《鹤山市珠西国际物流中心江门北站片区控制性详细规划（2025 年 7 月局部调整）》草案公示文件

三、调整内容

调整前后国土空间用地用海规划对比图(上图：调整前，下图：调整后)

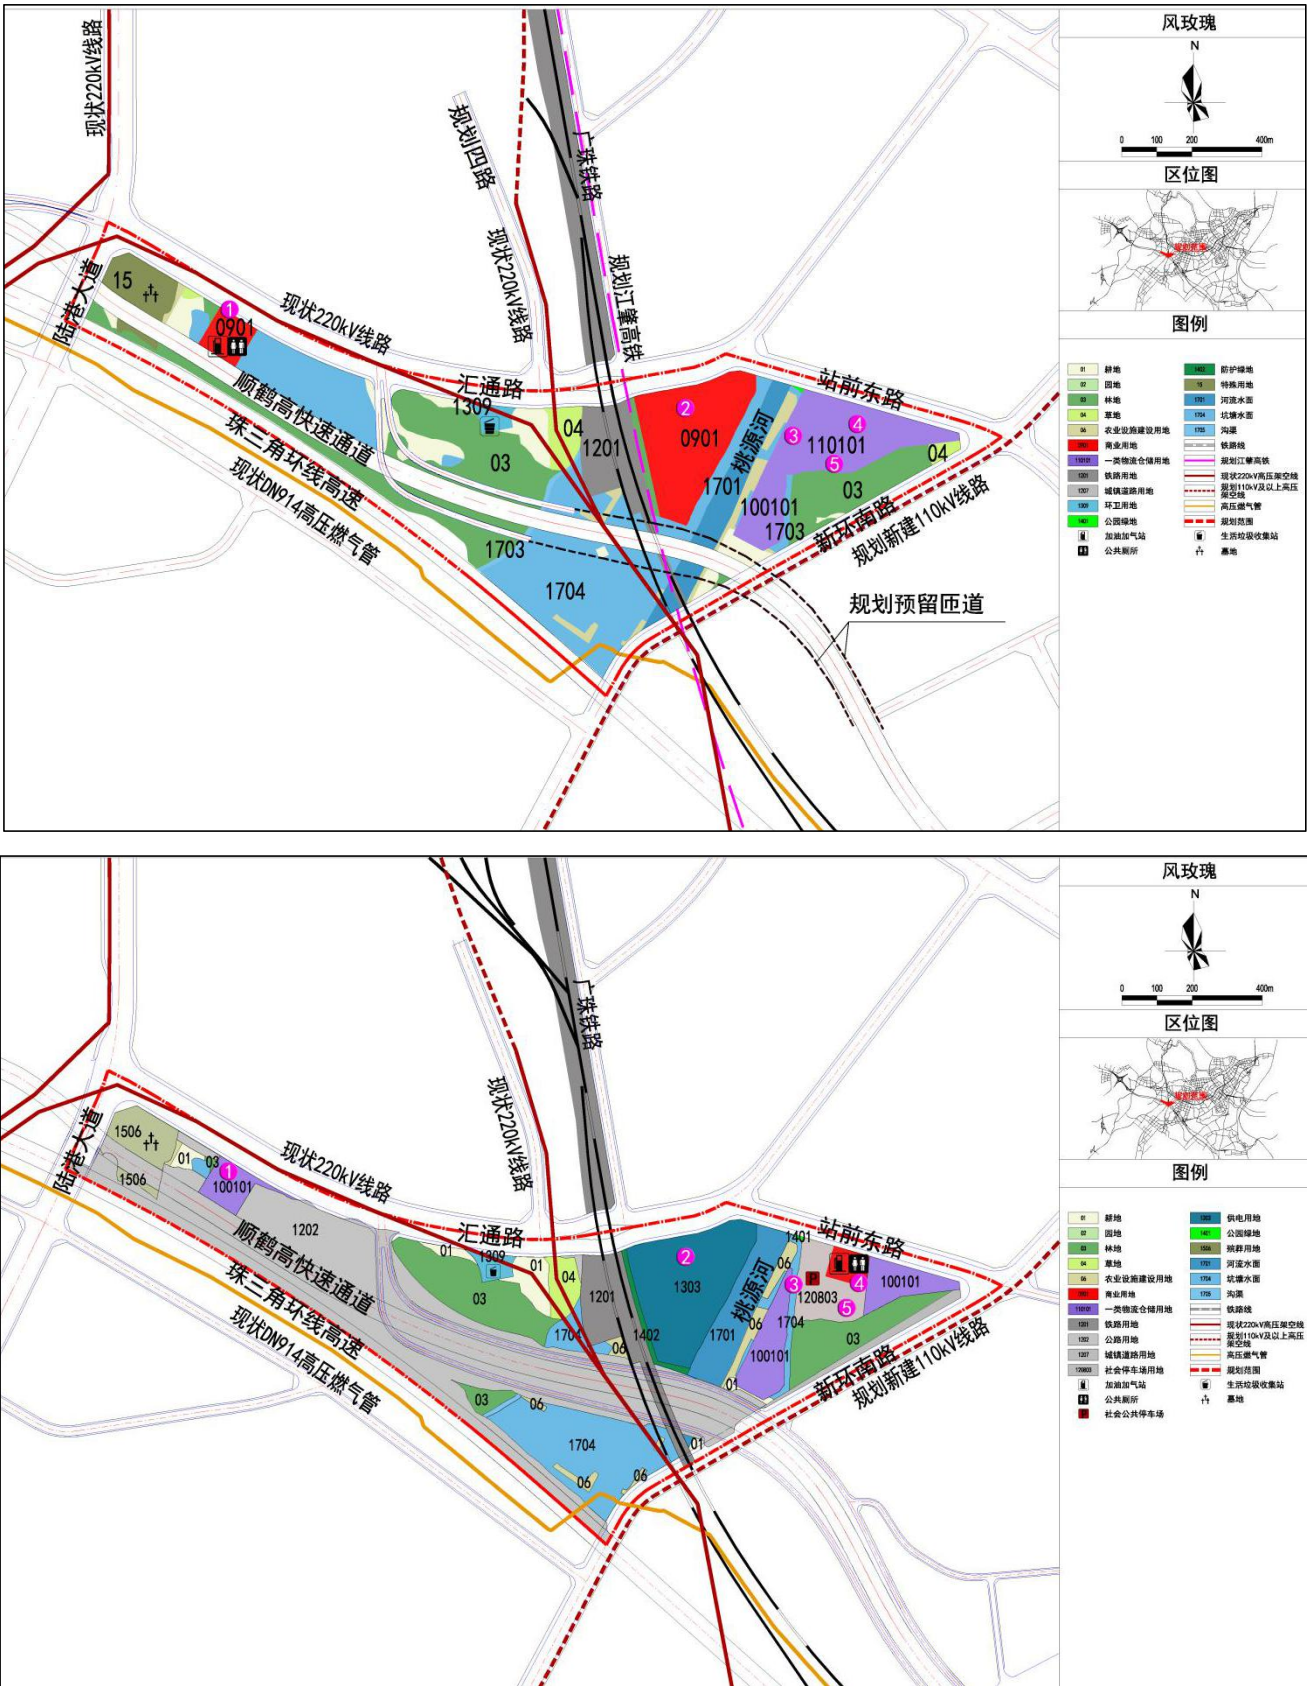
1、用地性质调整

- 1) 原 SP-BZ-03-02 地块由商业用地（0901）调整为一类仓储用地（100101）；
- 2) 原 SP-BZ-03-06 地块由商业用地（0901）调整为供电用地（1303）；
- 3) 保留现状南北贯通排水沟渠，原 SP-BZ-03-08 地块内部分用地由一类仓储用地（100101）调整为沟渠（1705）；
- 4) 原 SP-BZ-03-08 地块内部分用地由一类仓储用地（100101）调整为商业用地（0901）；
- 5) 为解决片区停车需求，规划片区新增一处社会停车场用地，原 SP-BZ-03-08 地块内部分用地由一类仓储用地（100101）调整为社会停车场用地（120803）；
- 6) 规划范围衔接最新国空总体规划要求，细化片区非建设用地耕地（01）、园地（02）、林地（03）、草地（04）、农业设施建设用地（06）、陆地水域（17）及区域基础设施用地铁路用地（1201）、公路用地（1202）布局；

2、道路交通调整

- 1) 结合现场涵洞具体位置，局部微调陆港大道线位；
- 2) 根据江肇高铁最新规划，选线更改至规划片区范围外，故相应取消片区该段高铁线位。
